「自己骨髄由来培養間葉系細胞移植による末梢動脈疾患に対する完全自家血管新生療法（整理番号B120）」の有効性・安全性にかかる評価について

**先進医療 B 実施計画等評価表（番号 B120）**

先進医療審査の事前照会事項に対する回答1

先進医療技術名： 自己骨髄由来培養間葉系細胞移植による末梢動脈疾患に対する完全自家血管  
 新生療法

### 13 研究登録

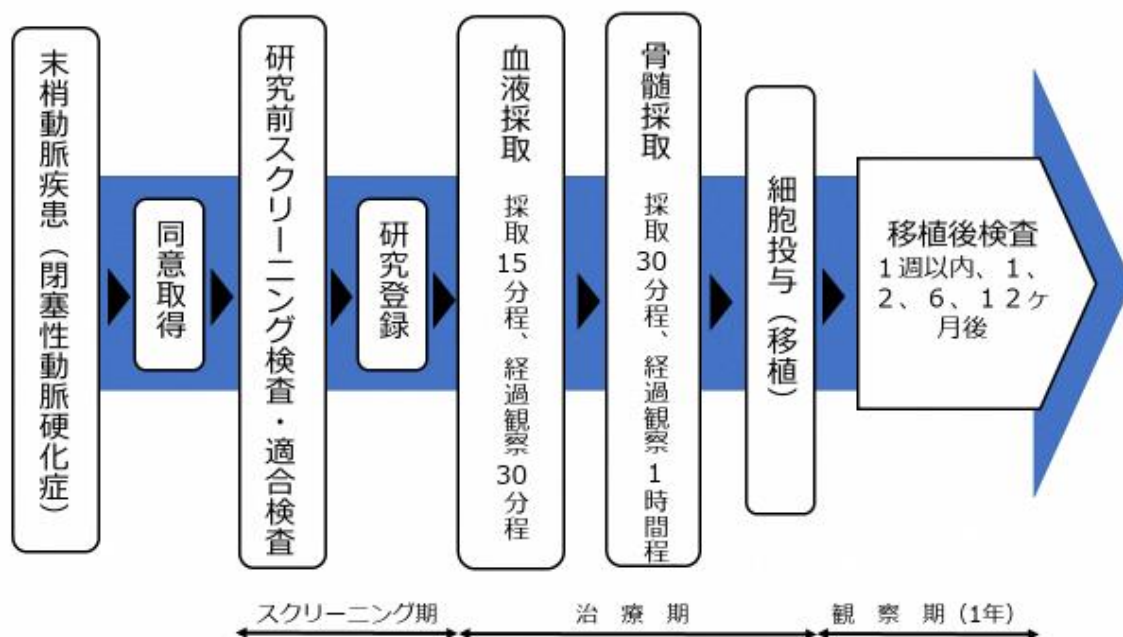
4. 本試験の対象被験者の登録方法に関する記載が試験実施計画書に記載されていないので、「6.3 スタディカレンダー」の研究前、研究期間との整合性も含めたシェーマも含めて詳細の追記をご検討ください。

試験実施計画書に「研究登録」の項を立てました。

#### 4) 研究登録

上記検査で試験適合性が確認できれば研究登録を行う。

## 3. 説明同意文書 7 頁

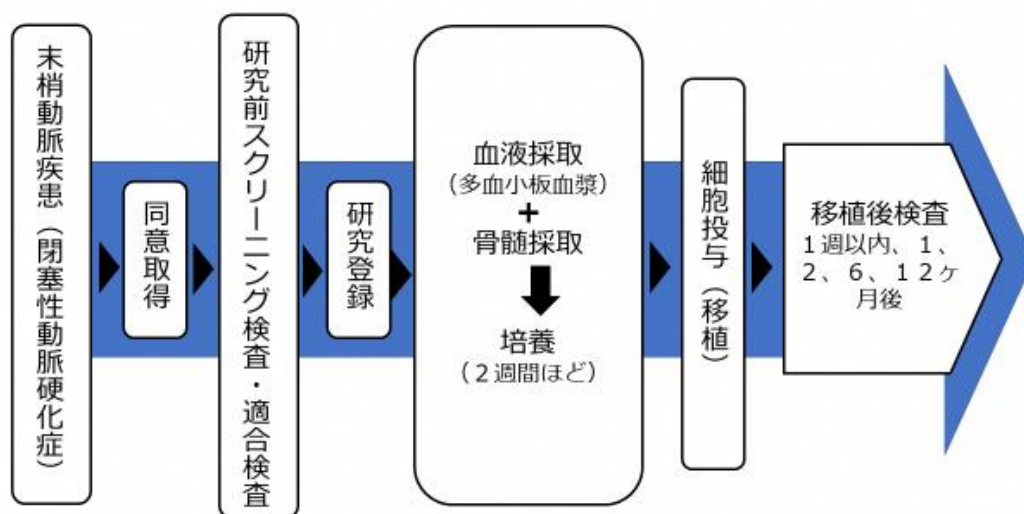
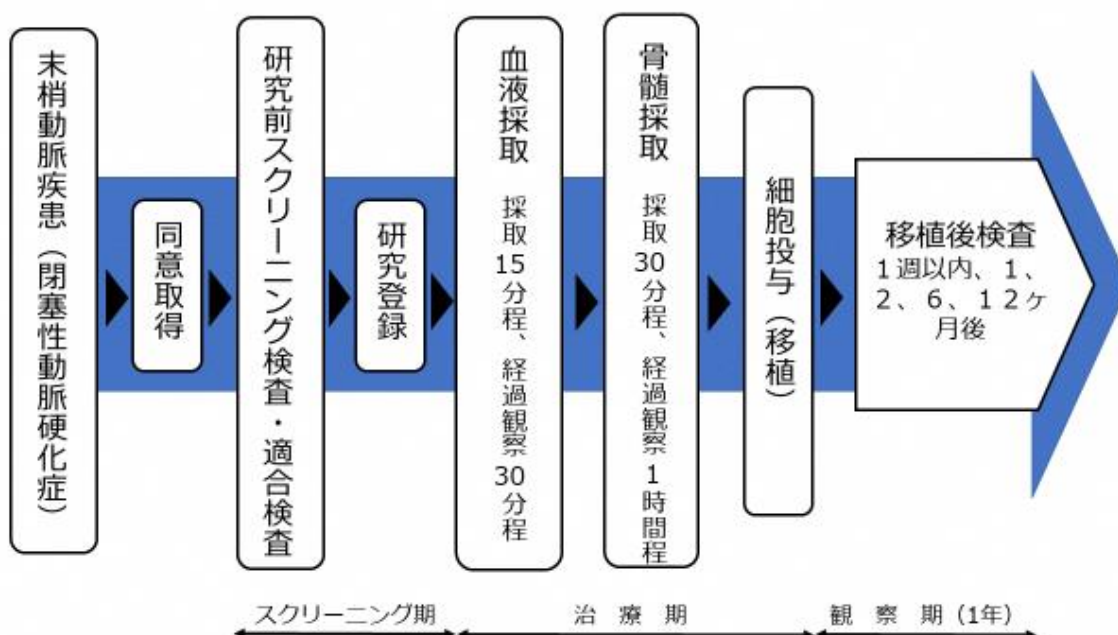
採血と骨髄採取は同時に行うのでしょうか。それぞれどのくらい時間がかかるのでしょうか。

ご指摘をありがとうございます。採血と骨髄採取は別日程で実施いたします。

その間隔は、先行研究 6 例では、最短 3 日、最長 7 日でした。(外来に来院される患者さんの都合に依存します。)

所要時間は、自己血採血は 15 分程度、その後、30 分程度経過観察いたします。

骨髓採取は、30 分程度です。先行研究 6 例では、全例が抗血栓療法を受けておりましたので、骨髓採取後、1 時間の仰臥位安静による仙骨圧迫後、出血の無いことを確認して帰宅していただきました。

シエーマを修正いたしました。
